**COMISIÓN ASESORA PERMANENTE PARA EL RÉGIMEN
DE CONSTRUCCIONES SISMO RESISTENTES**
(Creada por la Ley 400 de 1997)

Acta N° 139

Mayo 02 de 2017

Figura 1

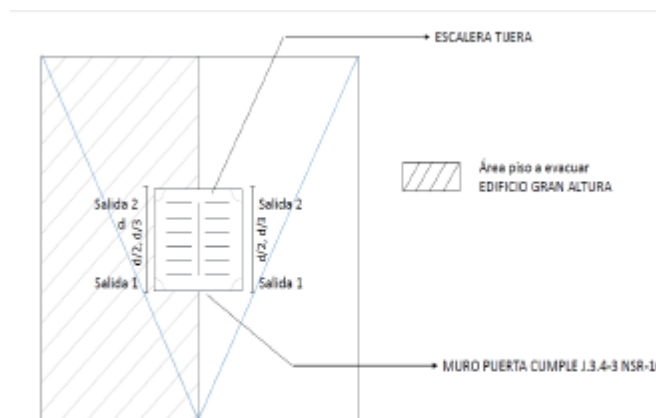
1. ¿Según gráfica figura 1 se podría tomar como área a evacuar, la zona achurada y permitir tomar la diagonal sobre esta AREA a evacuar según lo indicado K.3?4.1.1 NSR-10?
2. ¿y sobre esta diagonal comprobar la distancia entre la salida 1, salida 2, como se indica en acta 126 numeral 7.m, distancia entre bordes más cercanos (separación entre salidas)?
3. ¿distancia entre bordes más cercanos puede interpretarse como la distancia entre salida 1 y salida 2?

4. ¿sobre la diagonal de la figura 1, se podría hallar la distancia entre la salida 1, salida 2, como se indica en acta 135 numeral 7.b, permitir la distancia medida a través de la circulación del corredor, con la respectiva protección según categoría de riesgo J.3.3.1 NSR-10, el uso, número de pisos indicado en las tablas J.3.4-3, J.3.4-4 NSR-10?
5. Surge duda sobre del acta 135 numeral 7.b, permitir la distancia entre salidas, medida a través de la circulación del corredor, con la respectiva protección, según categoría de riesgo J.3.3.1 NSR-10, el uso, número de pisos indicado en las tablas J.3.4-3, J.3.4-4 NSR-10, ¿si el ascensor hace parte de la circulación este debe ser presurizado como lo indica el acta 108 en numeral 38.

Es competencia de la Comisión Asesora Permanente atender asuntos generales de la normativa, relacionados con la interpretación y aplicación de los requisitos vigentes. Por lo tanto, no es función de la misma atender asuntos como el de la referencia, relacionados con situaciones particulares de interpretación o de diferencias técnicas en relación con el cumplimiento del Reglamento NSR-10.

Teniendo en cuenta que las consultas se realizan por fuera del alcance de los títulos J, K del Reglamento NSR10 y dentro de los criterios definidos en el código de seguridad humana NFPA101 recomendamos recurrir a dicho código y al manual explicativo, donde se complementan los aspectos de sectores de incendio, barreras cortafuego, escaleras entrelazadas, ductos, ascensores.

Es importante recordar que la responsabilidad y los criterios del cumplimiento de los objetivos de protección a la vida (K.1.1.1) en caso de incendios recaen en el arquitecto diseñador (A.1.3.3) y en el constructor responsable (J.1.1.3) del Reglamento NSR-10.
